発行 No.

機 2017-04

2017 年 12 月

分岐端子台 TBJ 端子ねじ付属の変更

■例 TBJ-203B6 の場合

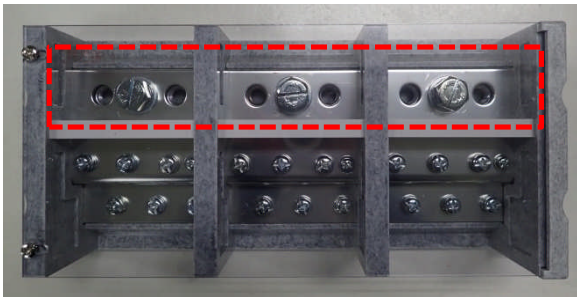
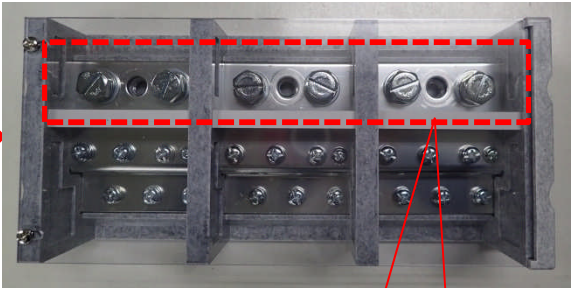
分岐端子台 TBJ で 150A 以上のタイプに予備として付属していた主幹ねじを廃止し、本体取付けに変更します。

■1 台あたりの端子ねじの数量は変更ありません。

変更前	変更後
<p>一次側端子ねじ（1 P あたり） 本体取付：1 本 付属品：1 本</p> <p>本体</p>  <p>付属品</p> 	<p>一次側端子ねじ（1 P あたり） 本体取付：2 本 付属品：なし</p> <p>本体</p>  <p>付属品</p> <div style="border: 1px solid red; border-radius: 15px; padding: 10px; width: fit-content; margin-left: auto; margin-right: auto;"> <p>付属品を廃止 本体取付けに変更</p> </div>
